Gemeente Rotterdam

Notitie

Betreft: Mogelijke aanpassing Brandingdijk

Datum: 25 januari 2005

Vastgesteld wegontwerp

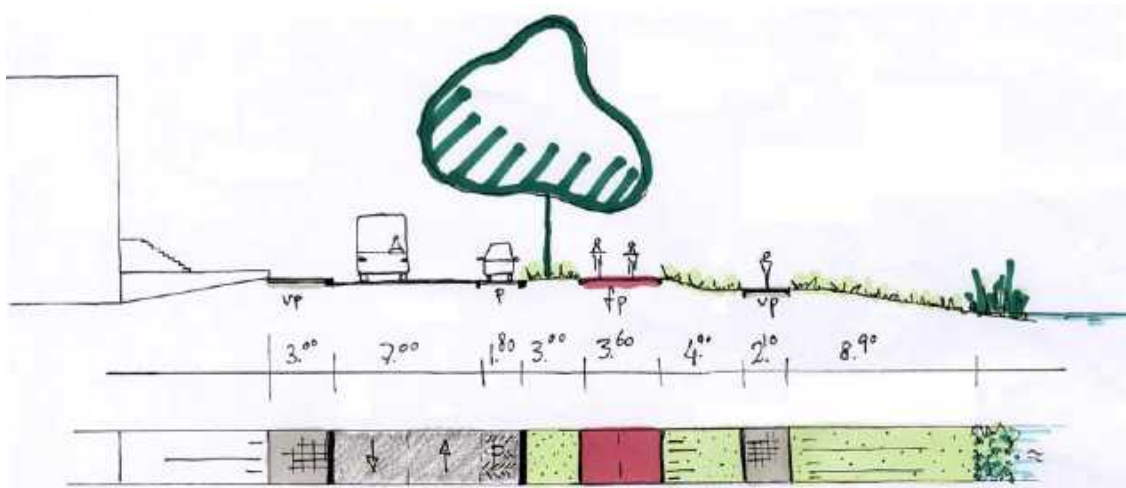
Het probleem ligt in de hoeveelheid manoeuvreerruimte. De combinatie van de smalle opritten op eigen terrein door het extra tussenmuurtje en het trottoir van 3 meter breed heeft tot gevolg dat de bewoners alleen in rechtstand in en uit kunnen rijden. Doordat de muurtjes nauwelijks zichtbaar zijn vanuit de auto kan niet eerder uitgedraaid worden dan dat het voertuig in zijn geheel van de oprit af is.

Doordat het trottoir 3 meter breed is en een gemiddeld voertuig al snel een lengte van 4,5 meter heeft, ontstaat de situatie dat de achterkant van de auto al de weg op komt als de voorwielen nog op de afrit staan. De bestuurder moet zowel het verkeer op de Brandingdijk in de gaten houden als de muurtjes om (lak)schade te voorkomen. Zijn zichthoeken zijn daarbij beperkt omdat de auto nog loodrecht op het verkeer staat en deels schuin op de afrit. Ook de muurtjes aan weerszijde van het voertuig zijn daarbij door de beperkte hoogte niet duidelijk zichtbaar.

Bewoners die vanuit westelijke richting willen inrijden (rechtsaf vanuit de richting waarin de foto genomen is) zullen van de andere weghelft gebruik moeten maken om de garage recht in te kunnen rijden. Zoals hierboven omschreven zorgt ook het achteruit uitrijden vanuit de garage voor afremming van de doorstroming op de Brandingdijk.

Alternatief 1: per woning de tussenmuurtje deels verwijderen

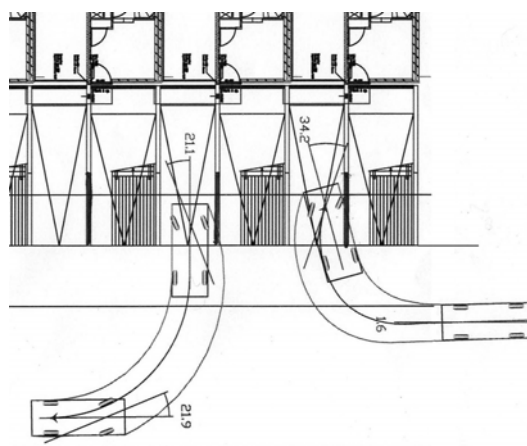
- *Verkeerskundig*: Het in- en uitdraaien wordt op deze manier sterk verbeterd. Zeker bij het achteruit uitdraaien is het niet meer nodig gebruik te moeten maken van de andere weghelft. Er kan zelfs gebruik gemaakt worden van het trottoir, zodat het wegrijden en invoegen tussen het overige verkeer overzichtelijker wordt.

- Suggestie: de 'middenstreep' zou vervangen kunnen worden door klinkers, zodat het overige verkeer stopt in plaats van snel om de uitdraaiende personenauto heen te rijden, dit wordt verkeerskundig nader bekeken.

- *Ruimtelijk* heeft dit nauwelijks consequenties voor het profiel. Alleen de lage betonnen muurtjes aan de woningzijde zijn minder aanwezig in het beeld. De architect stelt voor om het tussenmuurtje met 3,60 meter te verkorten dus tot waar nu de verspringing zit.

- *Technisch* is dit een kleine ingreep.
- *Financieel* zullen de kosten globaal neerkomen op: € 950,- per woning (x 65 dijkwoningen is totaal € 62.000,-)

Alternatief 2: verbreden trottoir tot 5 meter, het huidige profiel opschuiven

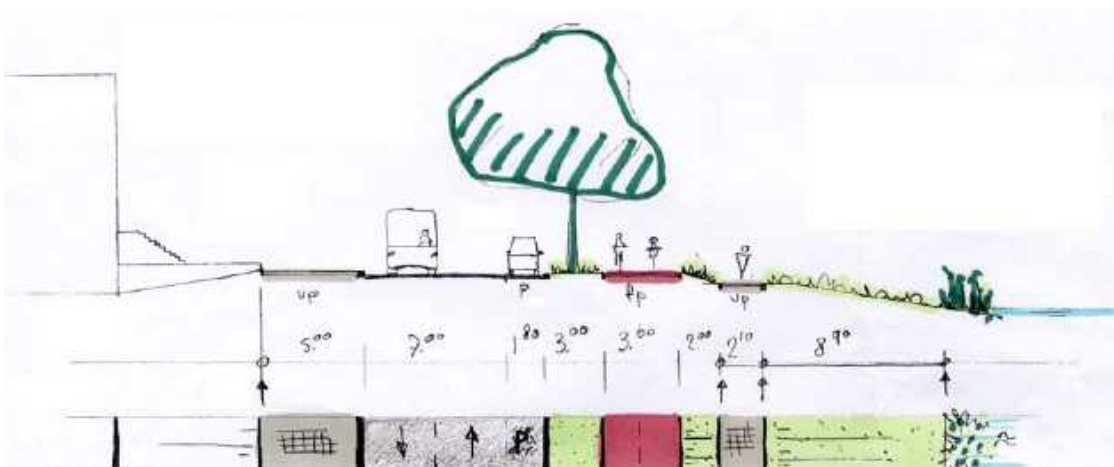
- *Verkeerskundig*: Bij het uitdraaien vanaf eigen terrein kan gebruik gemaakt worden van het trottoir. Het trottoir is voldoende breed.
- *Ruimtelijk* heeft deze variant 2 meter minder groen tussen de vrijliggende fiets- en voetpad ten op zichte van vastgesteld profiel.

- *Technisch*: Alle bandenlijnen van de nu al aangelegde rijbaan met langsparkeerplaatsen aan één zijde moeten verzet worden. In de praktijk zal dat betekenen dat er nieuwe banden besteld en aangelegd worden. De banden staan in een fundering van beton waardoor deze niet hergebruikt of verplaatst kunnen worden. Ook de trottoirkolken met hun ondergronds afwateringssysteem, de bolling van het asfalt en de locatie van de berm moeten gewijzigd worden. De riolering met zijn inspectieputten wordt niet verplaatst met als gevolg dat de putten niet in het midden van de rijbaan komen te liggen.
Kortom het hele profiel op het voetpad langs het water na moet aangepast worden.

- *Financieel* zullen de kosten globaal neerkomen op: € 320.000,-

Alternatief 3: twee gescheiden rijbanen

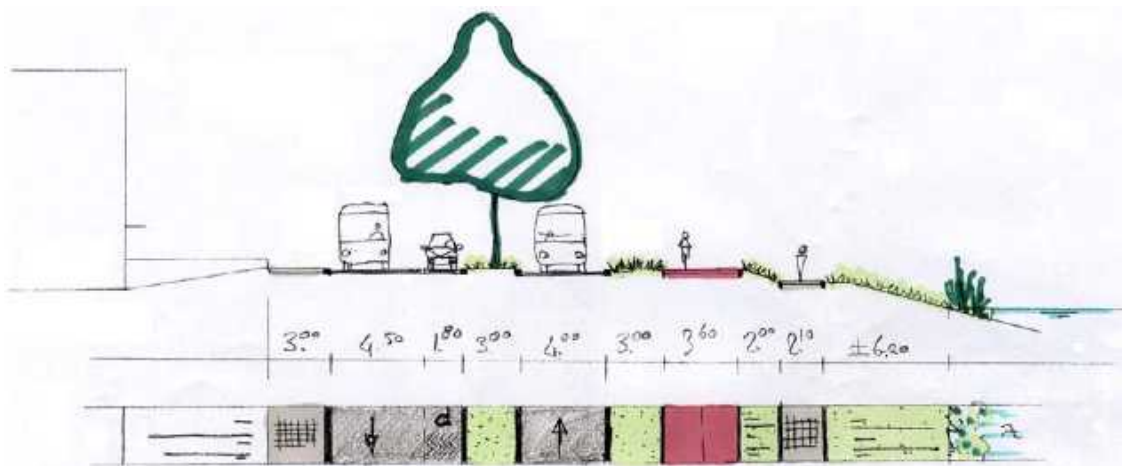
De huidige locatie van de rijweg wordt veranderd in een eenrichtingsweg. Deze rijbaan moet dan versmald worden van 7 meter naar 4,5 meter, zoals de rijbaan breedtes van de Laan van Avantgarde. Aan de andere kant van de berm zal een eenrichtingsweg de andere kant op gerealiseerd moeten worden.

- *Verkeerskundig*: Voor het uitdraaien vanaf eigen terrein hoeft men maar met verkeer uit één richting rekening te houden, maar men kan dus ook slechts in één richting wegrijden. Het aankomende verkeer moet stoppen omdat men er niet nog even snel om heen kan rijden. Vanaf de andere baan kan niet direct worden ingeparkeerd op eigen terrein.
Hierdoor zullen er veel keerbewegingen zijn op de Groenewegkruising en nabij de brug van 'wind en water' met een grote kans op gevaarlijke situaties.

- *Ruimtelijk* levert deze variant een beeld met twee rijbanen en een middenberm van 3 meter breed met één bomenrij. Het groenoppervlak wordt minder en is meer opgedeeld in smallere stroken vergeleken met het vastgestelde profiel. Ook het talud langs het water wordt steiler.
- *Technisch*: Alleen het trottoir aan de woningzijde met inritband blijft gehandhaafd. Alle overige bandenlijnen inclusief het voetpad langs het water worden verschoven. De aansluitingen met de rotonde en de Groenewegkruising worden complex. De nieuwe bandenlijnen komen boven kabels en leidingen te liggen wat niet wenselijk is voor aanleg en onderhoud.
- *Financieel* zullen de kosten globaal neerkomen op: € 300.000,-

Alternatief 4: ventweg en een nieuwe ontsluitingsweg aan de andere kant van de berm

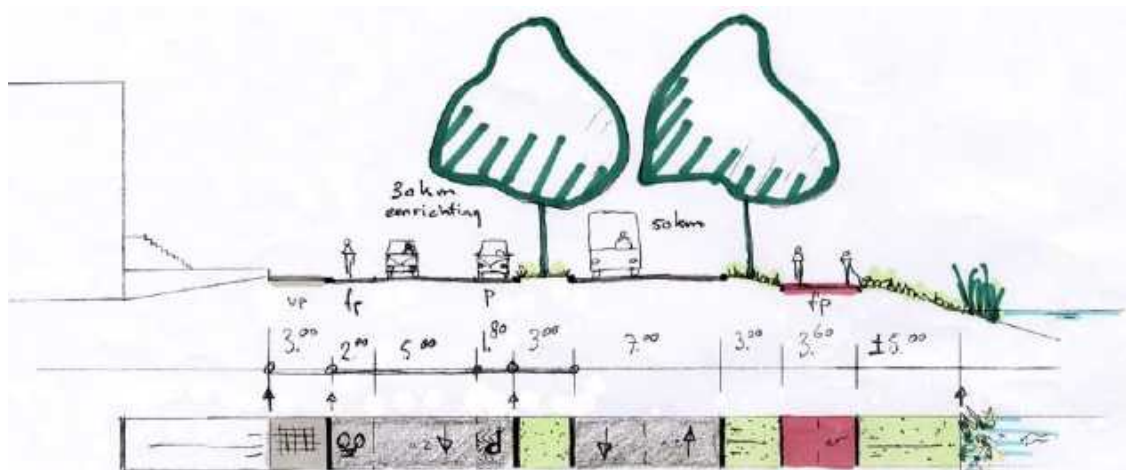
De huidige rijbaan met bandenlijn wordt gehandhaafd en zal functioneren als ventweg voor de woningen. Deze kan visueel versmald worden door het aanbrengen van bijvoorbeeld een markering voor een fietsstrook. Door een nieuwe rijbaan toe te voegen aan dit profiel is er geen mogelijkheid voor een apart voetpad langs het water.

- *Verkeerskundig* wordt in dit profiel een relatief brede ventweg gerealiseerd in asfalt. Zoals hierboven aangegeven is kan men dit nog enigszins visueel versmallen door met een gebroken lijn en symbool een extra fietsstrook te introduceren, wat voor fietsers comfortabel is. De bereikbaarheid van de woningen en de appartementen vanaf de ventweg zal tot veel keerbewegingen leiden op de Groenewegkruising, die hier niet voor ontworpen is. De bereikbaarheid van de garage van de appartementgebouwen is bijna niet mogelijk. De verkeersaansluiting met de brug van 'wind en water' is niet mogelijk zonder een deel van de brug af te slopen. Het vervallen van het voetpad langs het water heeft tot consequentie dat voetgangers gebruik moet maken van het fietspad.

- *Ruimtelijk* zijn de aansluitingen op de rotonde en de kruisingen zeer problematisch. Daarnaast zal deze dijk veel verharding krijgen met smalle stroken groen. Wel is het mogelijk langs beide zijden van de doorgaande ontsluitingsweg een bomenrij te plaatsen. De brede ventweg heeft niet de uitstraling van een woonstraat, ook niet door het materiaalgebruik. De

recreatieve route aan de waterzijde is smal en het talud heeft een steile helling. Te steil voor de hier geplande hondenuitrenzone.

- *Technisch* lijkt het een minder ingrijpende variant omdat een deel van het profiel kan blijven liggen. Toch zijn de aansluitingen op rotonde, Groenewegkruising en niet te vergeten de onmogelijke aansluiting op de brug 'wind en water' ingrijpend en complex.
- *Financieel* zullen de kosten globaal neerkomen op minimaal: € 235.000,- (excl. de oplossing voor de brug 'wind en water')
